# Revisión y Aprobación del Plan de Inversiones en Transmisión para el Área de Demanda 12

*Período 2025-2029*

Lima, febrero 2024

ii. **Implementación de una “LT 33 kV de SET Rubí – Estructura Aérea T53” en la zona de Pampas de Clemesí**

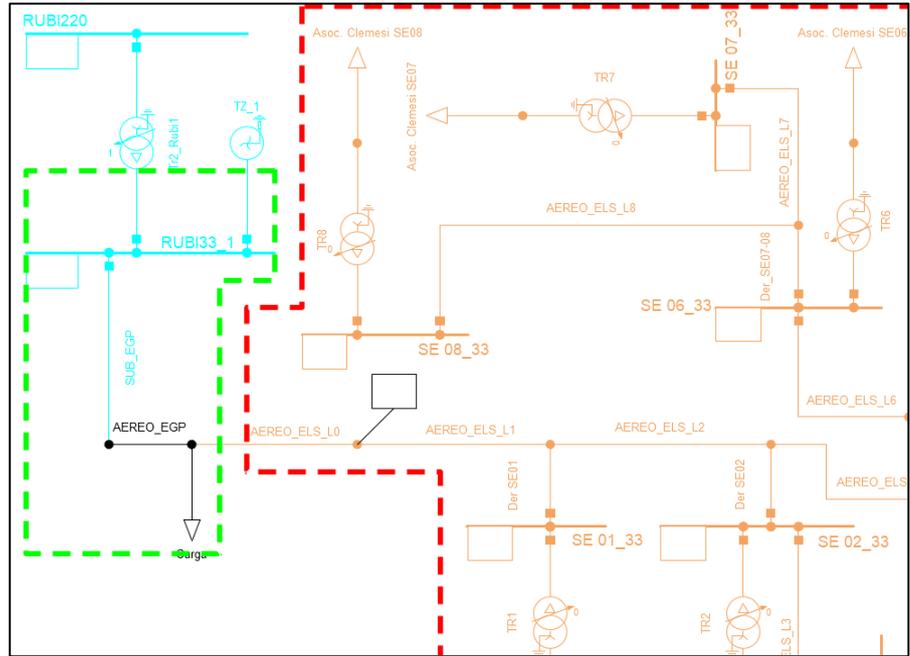
ENEL GREEN solicita para el año 2025, la evaluación de su proyecto denominado “LT 33 kV SE. Rubí – T53” en el Plan de Inversiones; y por ende tener un reconocimiento de COyM para luego sea traspasado a otra empresa.

Al respecto, debemos indicar que:

- El proyecto solicitado deviene de un proyecto de compromiso social de Electrificación Rural, que ha sostenido ENEL GREEN con los pobladores de la zona de Pampas de Clemesí.
- El proceso de Plan de Inversiones no es la instancia en donde corresponda evaluar y analizar el reconocimiento de Costo de Operación y Mantenimiento (COyM) de instalaciones de transmisión, siendo la etapa de evaluación de reconocimiento de COyM en el proceso regulatorio de Fijación de Peajes y Compensaciones.
- El proyecto solicitado configura un proyecto de Red de Distribución Primaria en 33 kV, debido que se enmarca en la definición del Capítulo I del Código Nacional de Electricidad, que menciona:

Por lo expuesto, no corresponde analizar lo solicitado por ENEL GREEN dentro del alcance de un proceso regulatorio de Plan de Inversiones, debido a que: i) El Plan de Inversiones no es la instancia en donde corresponda evaluar y analizar el reconocimiento de COyM, siendo la etapa de evaluación de reconocimiento de COyM, a solicitud del titular, en el proceso regulatorio de Fijación de Peajes y Compensaciones; y, ii) El Plan de Inversiones evalúa y analiza mediante un estudio de planificación instalaciones necesarias de transmisión y/o subtransmisión, y no instalaciones de distribución.

#### iv. Implementación de (01) celda de alimentador en 10 kV en la SET Ilo.

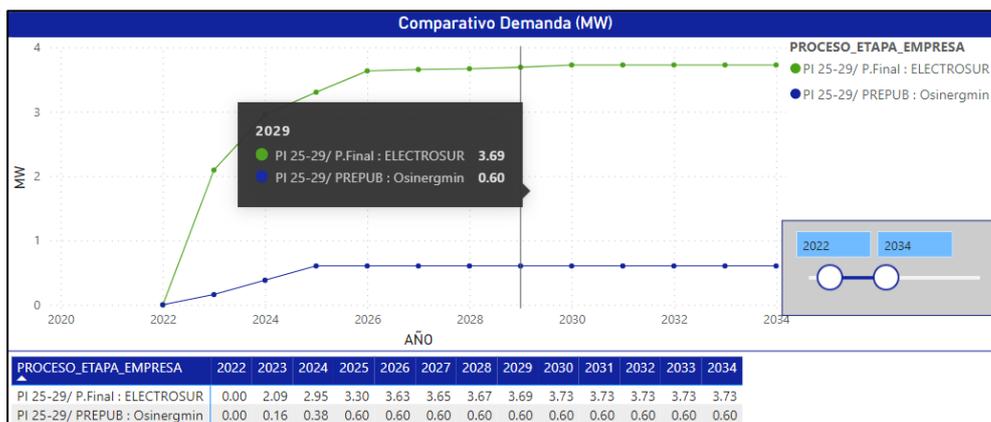
Ello se debe a que la proyección de demanda determinada por Osinerghmin es menor a la proyectada por ELECTROSUR; debido a que Osinerghmin ha considerado dos (02) de las seis (06) nuevas cargas incorporadas en la proyección para el AD 12 en la SET Ilo presentada en la PROPUESTA FINAL, por no estar debidamente sustentadas.

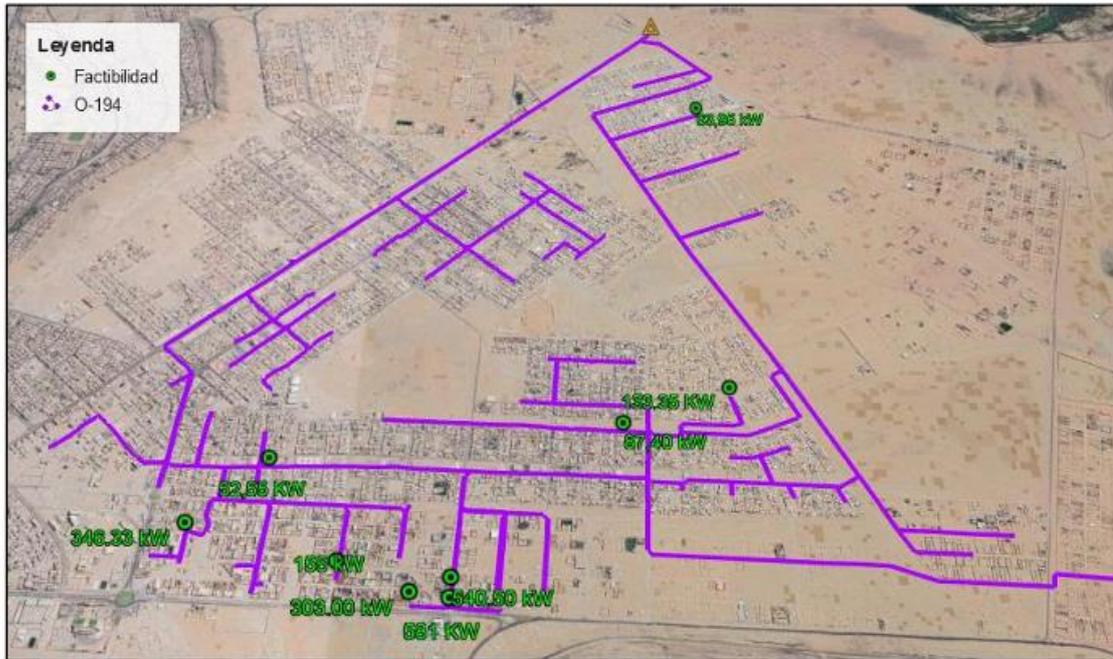
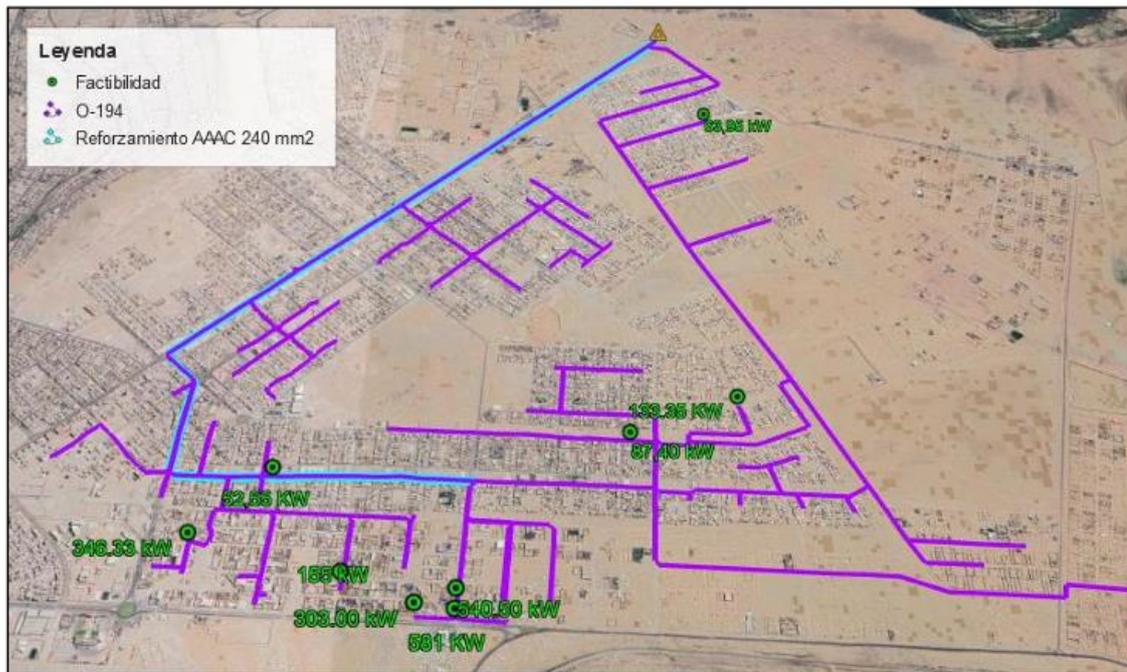
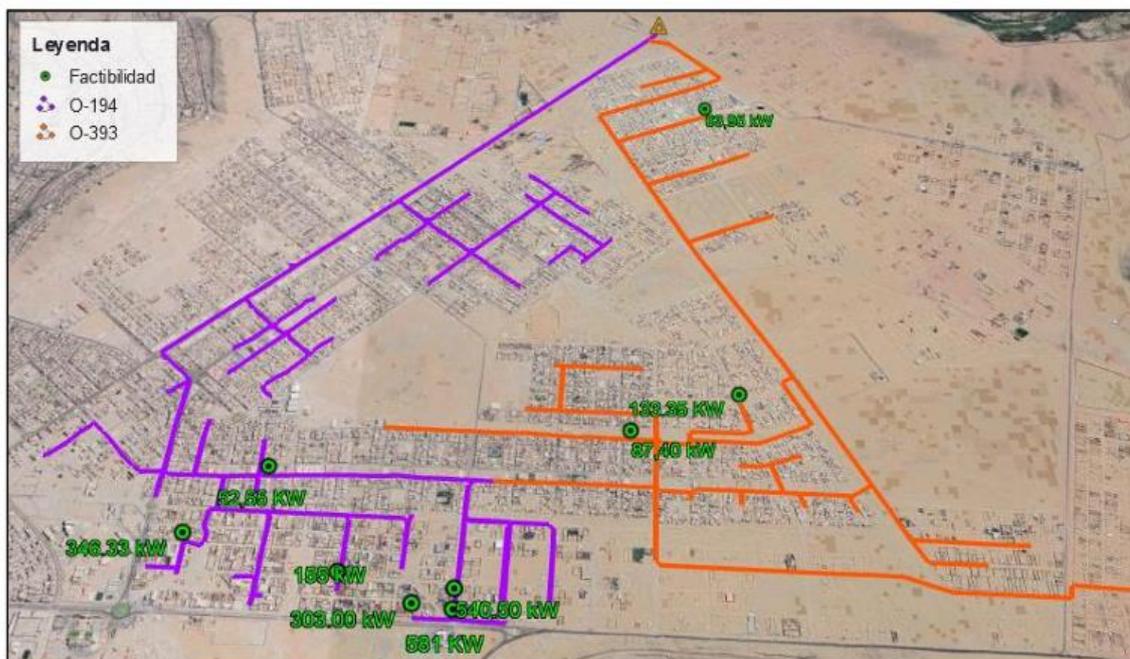
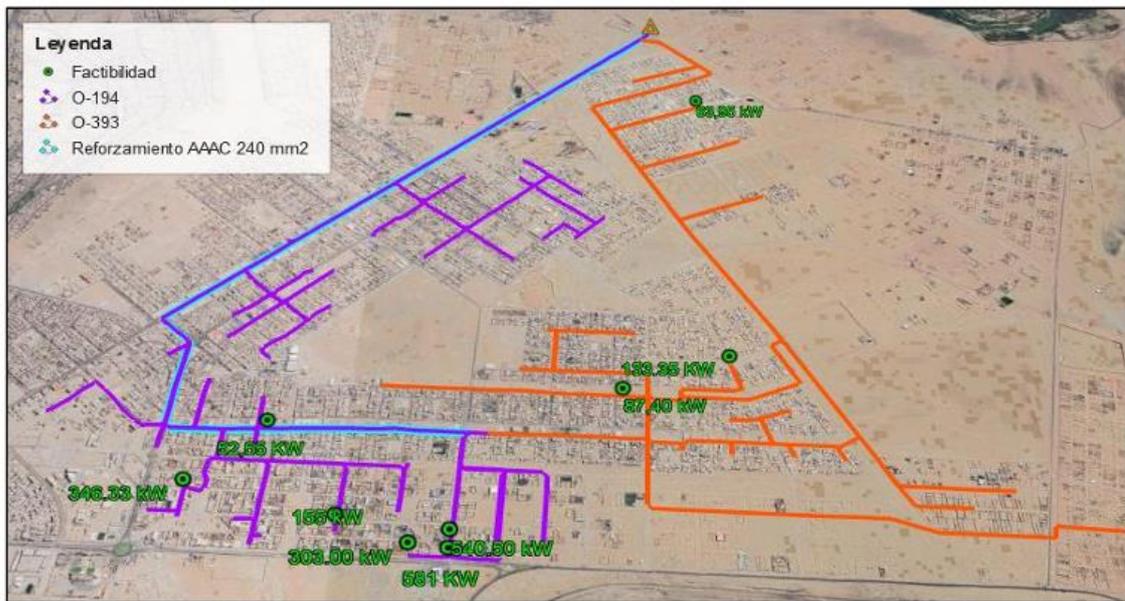
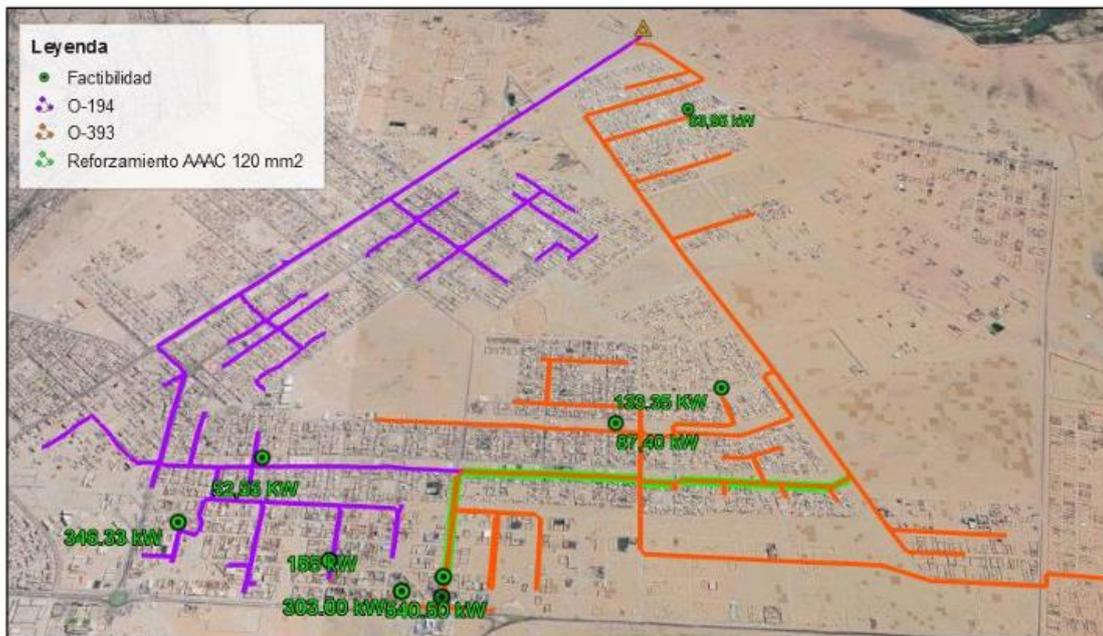
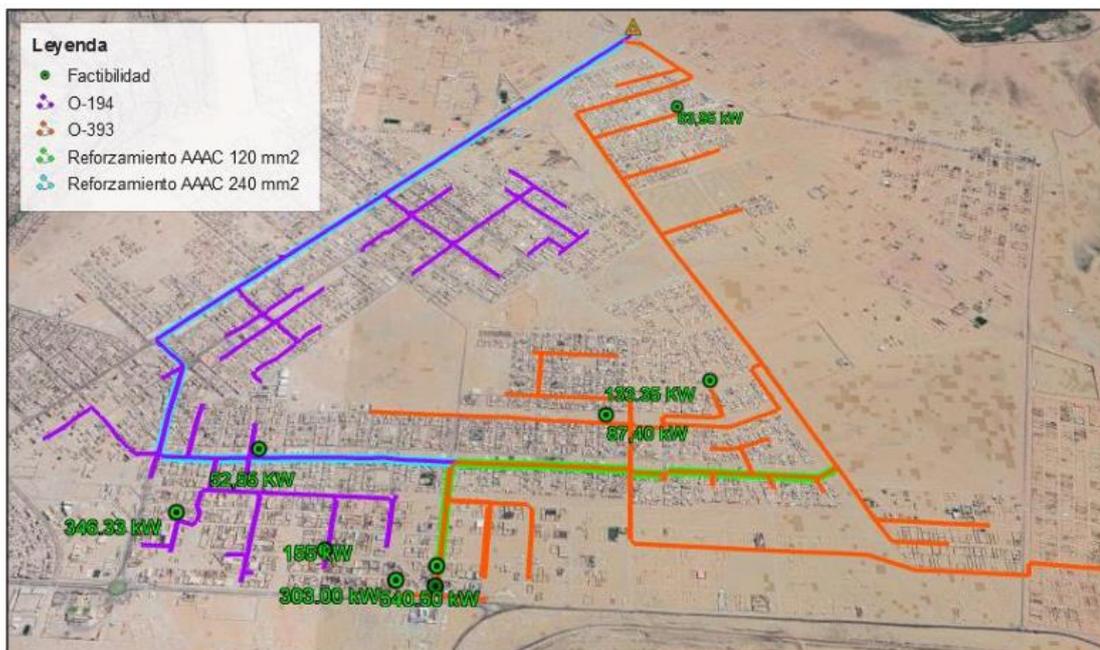
Alternativa 01: Se consideró las redes existentes e incluyendo las factibilidades en el alimentador O-194 se tiene problemas de caída tensión y cargabilidad.

Alternativa 02: Se consideró las redes existentes, incluyendo las factibilidades y el reforzamiento de la troncal del alimentador O-194 con conductor AAAC 240 mm<sup>2</sup> – 5.12 km se puede visualizar que aún persiste el problema de caída de tensión y la cargabilidad se encuentra cerca del límite de los valores permisibles.

Alternativa 03: Según los resultados obtenidos en la alternativa anterior de plantea la división del alimentador O-194 objetivo de brindar un servicio eléctrico de calidad, en esta alternativa se consideró las redes existentes e incluye las factibilidades de lo cual se puede observar que se tiene problemas de caída de tensión y cargabilidad en el alimentador O-194.

Alternativa 04: Esta alternativa considera lo planteado en la alternativa 03 y el

Alternativa 05: Esta alternativa considera para el año 2026 el reforzamiento de la troncal del alimentador O-393 con conductor AAAC 120 mm<sup>2</sup> – 2.13 km y transpaso de carga del alimentador O-194 al O-393 y para la evaluación del año 2053 (Año 30) se consideró lo mencionado anteriormente y el reforzamiento de la troncal del alimentador O-194 con conductor AAAC 240 mm<sup>2</sup> – 5.12 km de lo cual se puede concluir que en el año 2026 y 2053 no tiene problemas de caída de tensión y cargabilidad.

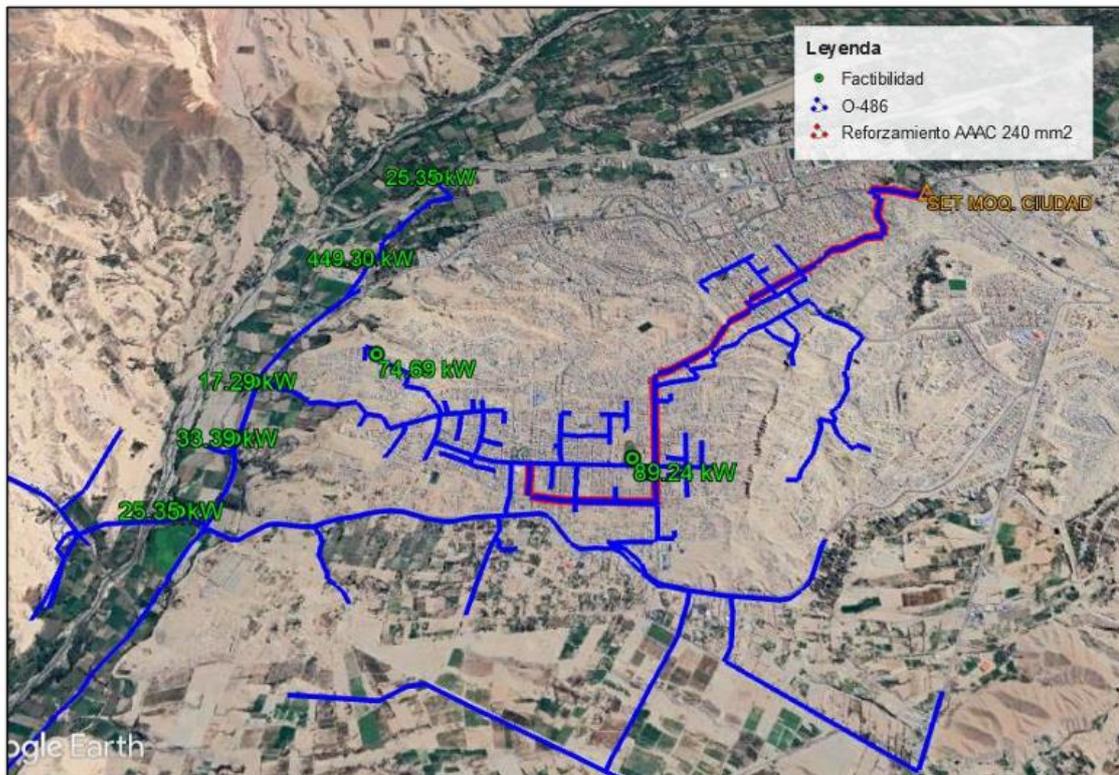
Respecto al uso del término "SET MONTALVO", se actualizo en el informe por el nombre de SET MOQUEGUA, con la finalidad de evitar confusiones.

Se adjunta el diagrama unifilar del sistema eléctrico de Moquegua actual y proyectado en la carpeta SET MOQUEGUA del ANEXO 03 DETERMINACION DEL SER

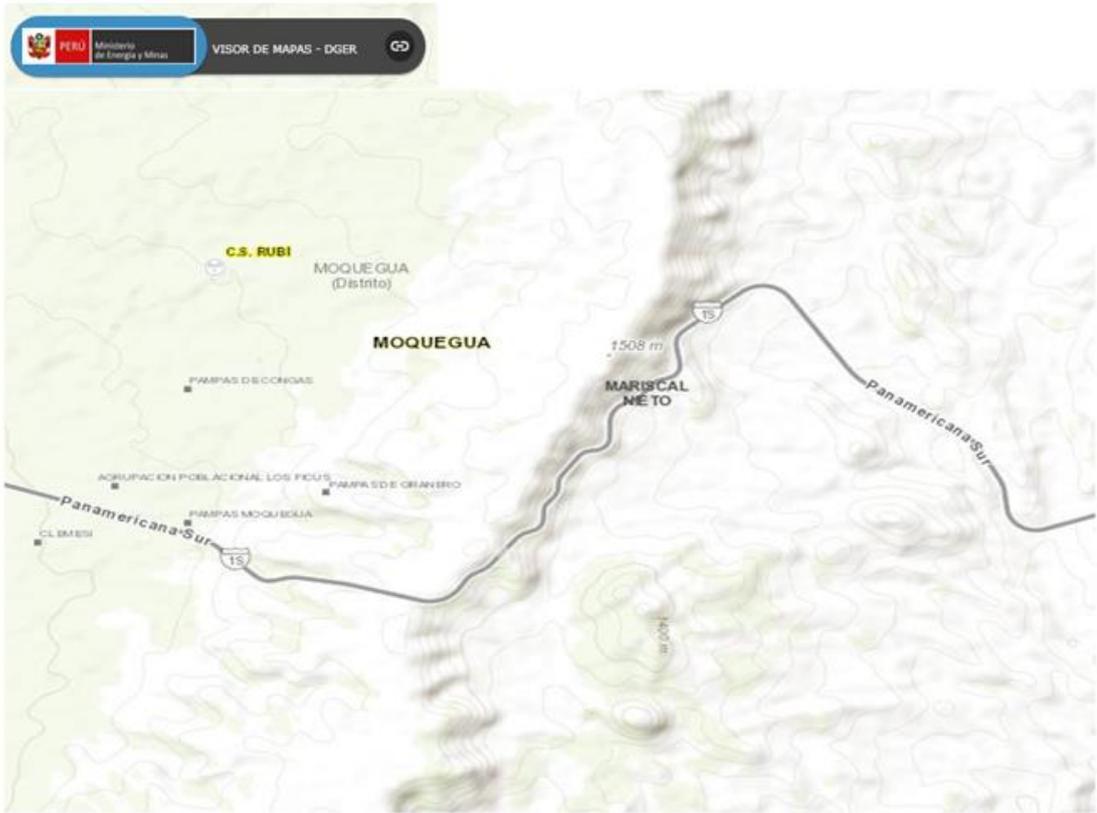
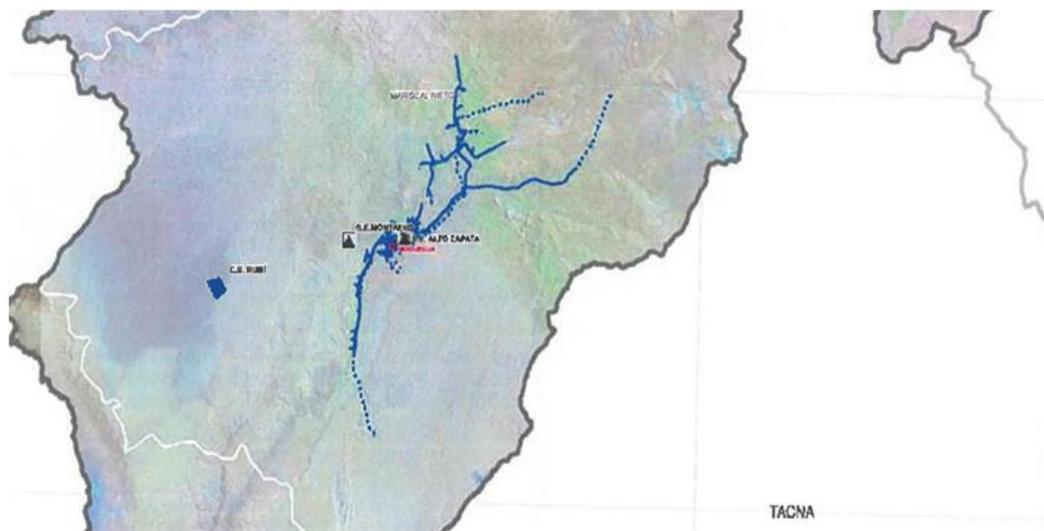
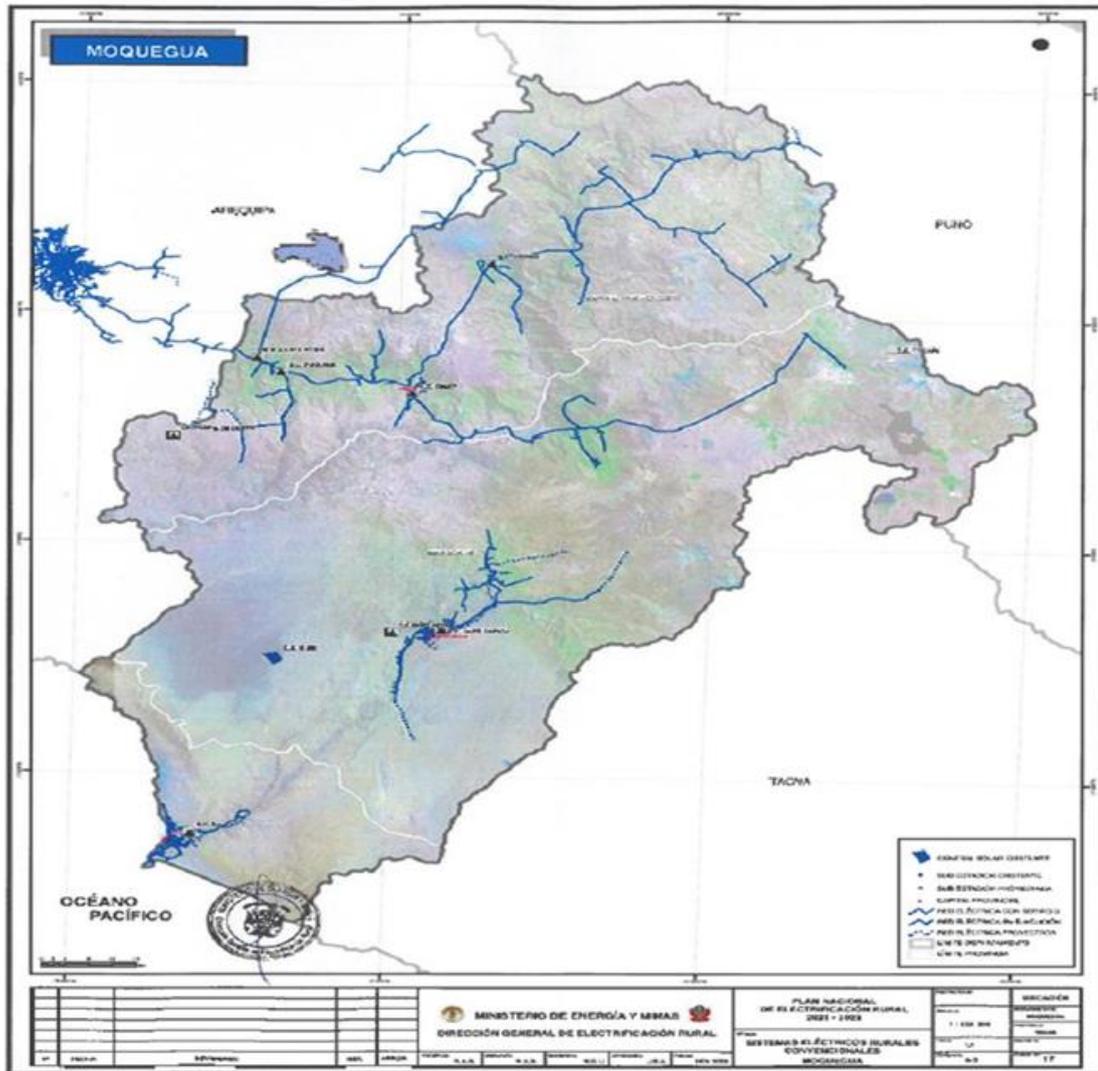
❖ En cuanto a la presentación de archivos gráficos de redes colindantes en formatos (kml, kmz o shape), esquemas (planos legibles), tal como se expone en el estudio y se expresó en la audiencia privada, **no existen redes colindantes que puedan considerarse involucradas y mucho menos como alternativa de suministro de energía eléctrica a la zona en estudio.**

Para mayor ilustración, se presenta los mapas de redes existentes en la zona del

❖ Osinergmin se contradice al indicar por un lado que “ENEL GENERACIÓN PERÚ debe considerar que la demanda existente es de tipo rural”, mientras que, por otro lado, solicita los mapas de densidad de carga, lo cual no procede para zonas rurales, por la dispersión de las cargas.
